DIRECCIÓN REGIONAL DE PANAMÁ METROPOLITANA
MEMORANDO
DRPM-449-2024

ASUNTO: Remitimos el Informe Técnico de Inspección de Modificación.

MINISTERIO DE AMBIENTE
DIRECCIÓN REGIONAL DE PANAMÁ METROPOLITANA
SECCIÓN DE EVALUACIÓN DE IMPACTO AMBIENTAL
INFORME TÉCNICO DE INSPECCIÓN DE MODIFICACIÓN No. 001-17-12-2024

PROYECTO: METRO CITY TOWERS

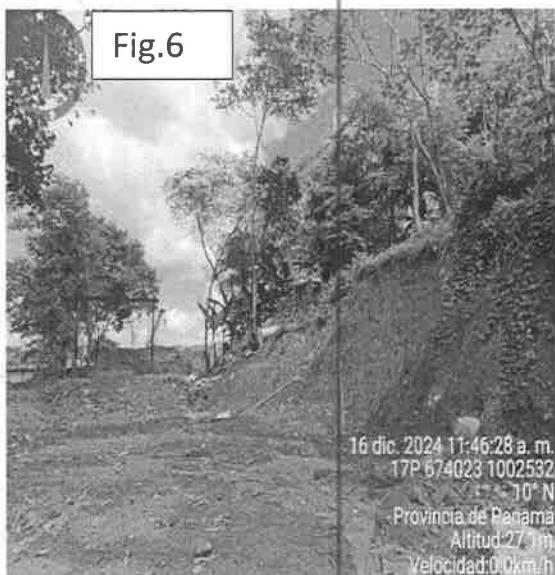
Adicional, la modificación contempla la instalación de un sistema de bombeo con rejillas, esto debido a que la topografía para este nuevo alineamiento no es tan pronunciada, por lo que el recorrido de las aguas residuales requerirá de un mecanismo de impulso. Cabe señalar que el recorrido por la servidumbre de la finca adyacente al polígono en evaluación

Figura 6 y 7: En dirección hacia el talud que se observa se instalará el sistema de bombeo que se tiene contemplado en esta modificación, para posteriormente ser redireccionada la línea de conducción hacia el cauce del río Tapia (varilla con cintón naranja). Cabe señalar que durante la inspección se indicó que existe una diferencia aproximada en longitud de lo aprobado versus la nueva propuesta de 100 metros, con respecto a la intervención dentro del cauce de la fuente hídrica. En el EsIA aprobado, la longitud de intervención era de aproximadamente 40 metros lineales; mientras que en la modificación se tiene contemplado 140 metros lineales aproximadamente.
